Mission régionale d'autorité environnementale

**Avis délibéré sur le projet d'exploitation du
Parc éolien de Pierre Morains
à Pierre-Morains et Clamanges (51)
de la société SAS Parc éolien de Pierre-Morains**

n°MRAe 2019APGE116

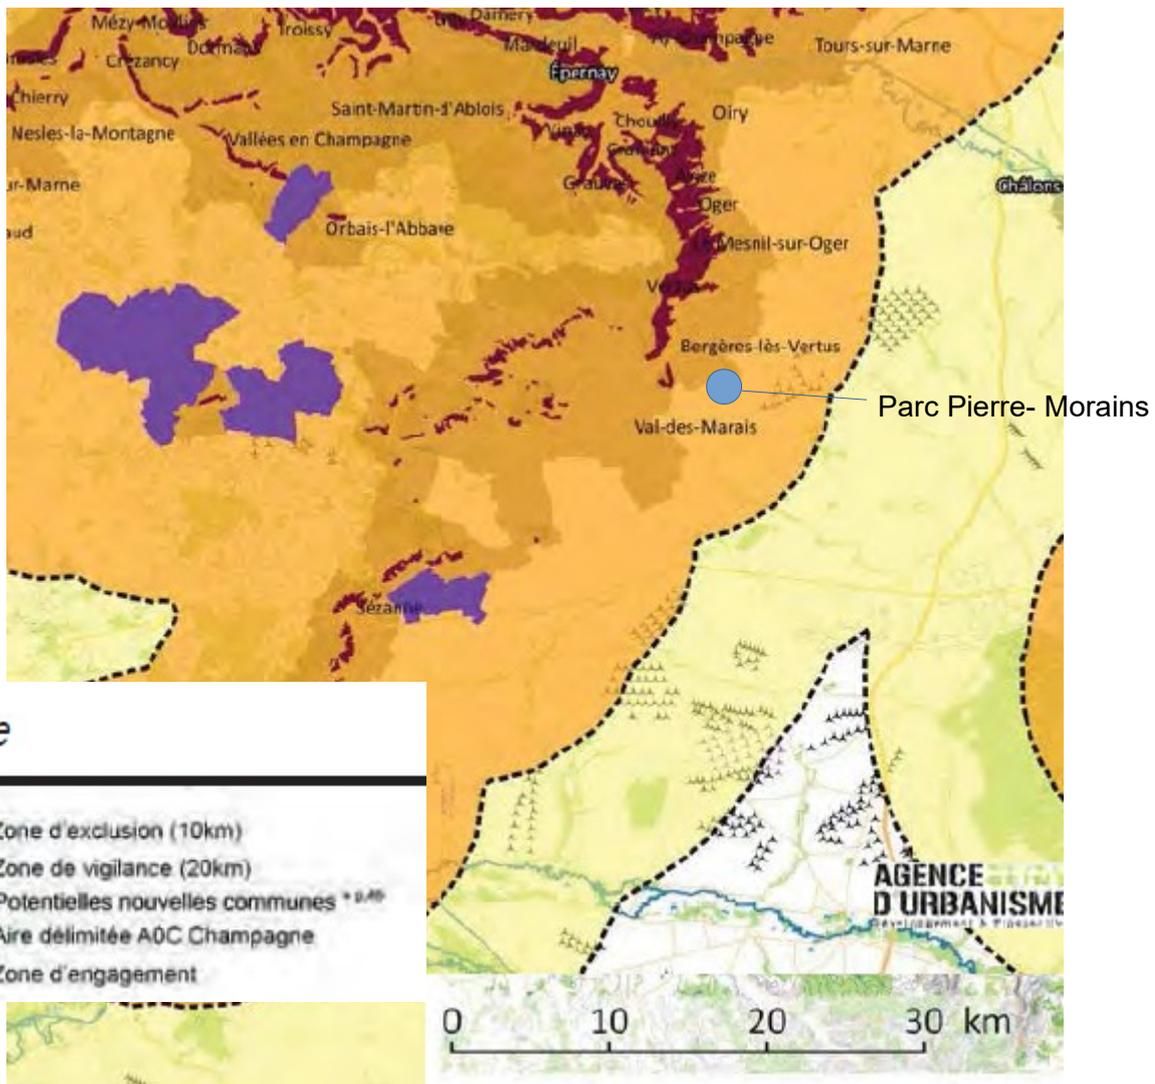
Comme le montrent les deux cartes ci-dessus, **le projet de Pierre-Morains est situé dans la zone d'exclusion de ces 2 études**, à la fois vis-à-vis du Bien Unesco zone centrale et vis-à-vis de sa zone d'engagement (il convient de noter que les parcs de Clamanges-Villeseneux et Germinon ont été autorisés bien avant le classement Unesco et sont situés en zone de vigilance renforcée et non d'exclusion par rapport au Bien zone centrale).

L'étude paysagère analyse les impacts du projet sur le Mont-Aimé en tant qu'élément particulier du paysage (butte-témoin), sans prendre en compte le fait que le Mont Aimé – situé à moins de 2 km de la première éolienne du projet – fait également partie de la zone d'engagement du Bien ; le Mont n'est analysé qu'en tant que site inscrit au titre du code de l'environnement, inscription sans rapport avec la nécessité de protection issue du classement Unesco. L'Ae précise que la zone d'engagement fait partie du Bien et doit être préservée au même titre que la zone centrale.

L'autorité environnementale considère donc que l'implantation du parc éolien présente un impact considérable sur la qualité des paysages environnant et leur classement Unesco. La lecture du dossier ne présente pas cet impact comme son importance l'exigerait.

- ***de rechercher des solutions alternatives en étendant l'aire géographique à prospecter hors des zones d'exclusion, permettant ainsi d'éviter une altération des paysages emblématiques des coteaux champenois, dans le respect de ces zones d'exclusion ;***
- ***à défaut, de revoir son analyse paysagère à la lumière des observations émises, sans minimiser les impacts par rapport au Mont Aimé appartenant à la zone d'engagement UNESCO, de façon à déterminer les mesures ad hoc pour un impact résiduel le plus faible possible.***
